BUND LV Sachsen e.V., Straße der Nationen 122, 09111 Chemnitz

Chemnitz, 24. Oktober 2017

Stellungnahme zum Bauvorhaben Brückenersatzneubau Pagwitzer Brücke im LSG „Leipziger Auwald“

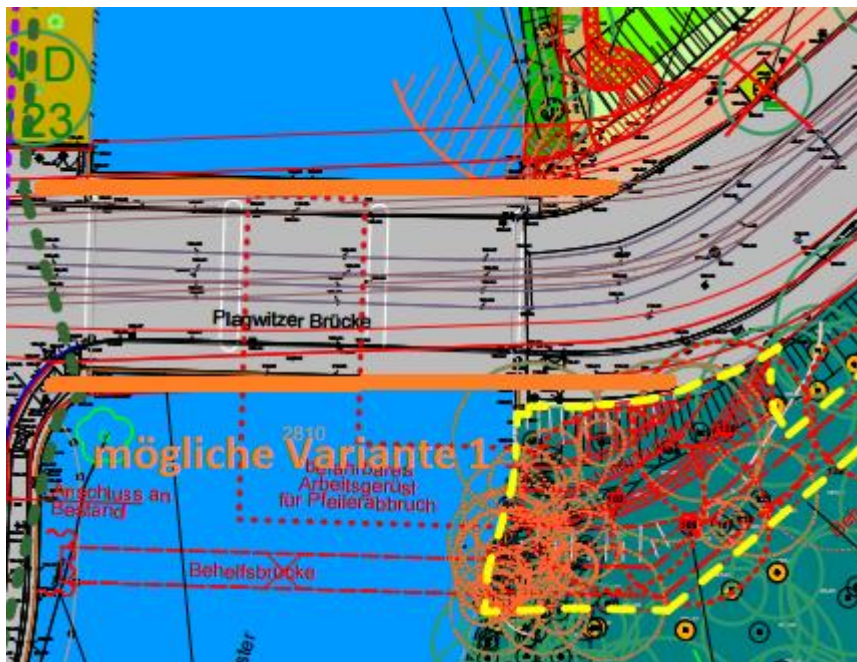
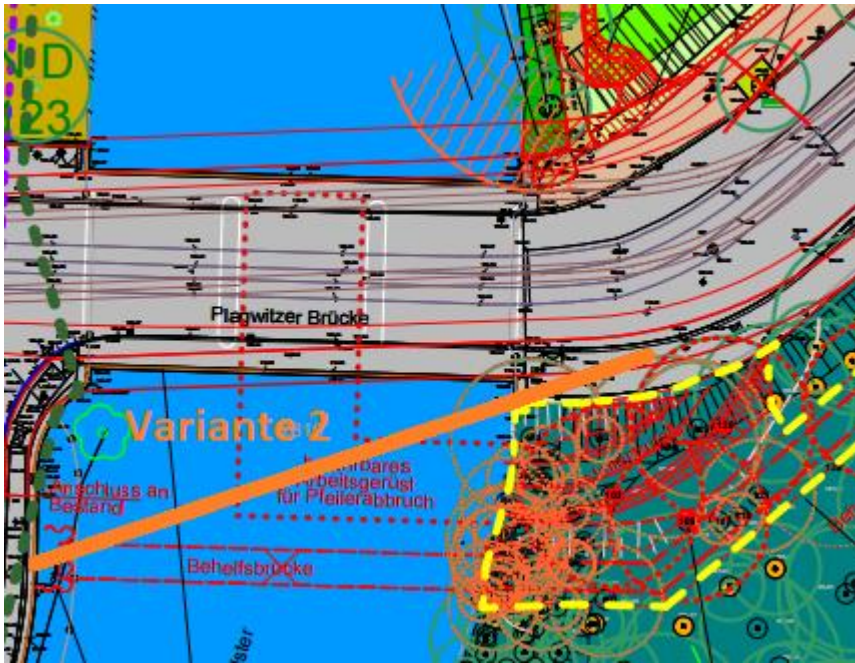
Aus Sicht des BUND bestehen Bedenken gegen das Vorhaben aus verschiedenen Gründen. Zunächst wird bemängelt, dass das neue Brückenwerk weiterhin mit Stützpfeilern im Gewässerbett geplant wird. Aus Gründen des Hochwasserschutzes (schadloser Hochwasserabfluss) und der Anforderungen, die aus den Vorgaben der Wasserrahmenrichtlinie resultieren (guter ökologischer Zustand/Potenzial), ist das neu geplante Brückenwerk ohne eine Abstützung im Gewässerbett zu planen. Zwar kann hierdurch der Eingriff ins Gewässerbett nicht vollständig vermieden werden (Abriss der vorhandenen Stützpfeiler weiterhin notwendig), allerdings kann der Eingriff dadurch so gering wie möglich gehalten werden und neue Eingriffe vermieden werden (Erfordernis der Neugründung der Stützpfeilerfundamente entfällt/für mögliche zukünftige Wartungsarbeiten ist Eingriff ins Gewässerbett nicht mehr notwendig). Daher wird die derzeitig verfolgte Planung (Brückenbau-

werk mit Stützpfeilern) abgelehnt, auch weil eine Begründung fehlt, warum diese Variante vorliegend nicht in Betracht gezogen worden ist.

Zudem ist es zur Aufrechterhaltung der Wegebeziehungen für Fußgänger und Radfahrer geplant, eine Behelfsbrücke zu errichten. Diese soll parallel zum vorhandenen Brückenbauwerk verlaufen und greift somit in den Gewässerrand ein und bedingt die Rodung von mehreren Gehölzen und Hecken. Da uns nicht alle geprüften Alternativen (außer die Nutzung des „Trampelpfades“) bekannt sind und auch nicht in den Planunterlagen erläutert werden, können wir hier nur Alternativen einbringen, die sich unserer Ansicht aufdrängen. Möglich wäre aus unserer Sicht die Führung der Fußgängerbrücke überhalb (erhöht) über das vorhandene Brückenbauwerk. Hierdurch könnte sich der Eingriff in das gesetzlich geschützte Biotop und den Waldbereich vermeiden lassen. Die Versorgungsleitungen könnten unterhalb der Fußgängerbrücke geführt werden. Da das vorhandene Brückenwerk zunächst erst abgerissen werden muss, bestehen aus unserer Sicht keine Einschränkungen bei der Bauausführung. Nur bei der Einsetzung der neuen Brückenwerksbauteile könnte die erhöhte Fußgängerbrücke über dem alten Brückenwerk ein Hindernis darstellen. In diesem Fall könnte eine kurzfristige Sperrung vorgesehen werden und der Fußgänger- und Fahrradverkehr für einen kurzen Zeitraum über die Könnertitzbrücke/Klingerweg umgeleitet werden.

Eine weitere Alternative zum Eingriff in den Waldbereich könnte in einer Verswenkung der Fußgängerbrücke bestehen. Diese könnte von dem nach derzeitiger Planung gewählten Anfangspunkt auf der westlichen Seite der Weißen Elster schräg Richtung Norden hin auf den bisherigen Verlauf des Fußgängerwegs ge-

führt werden. Um Beeinträchtigungen der Bauarbeiten zu verhindern, könnte die Brücke erhöht errichtet werden.

Bezüglich der geplanten Bauzufahrt für die den Pfeilerabbruch ist fraglich, ob diese nicht auch auf der südwestlichen Seite der Weißen Elster eingerichtet werden kann. Hierbei handelt es sich zwar um eine stark abfallende Kante, allerdings ist ja der Bau eines Gerüsts vorgesehen, so dass dies grundsätzlich auch linksseitig errichtet werden könnte. Sollte dies technisch machbar sein, sollte die Zufahrt von der linken Seite (aus Richtung Westen) der Weißen Elster vorgesehen werden, um den erheblichen Eingriff in den Uferbereich zu verhindern.
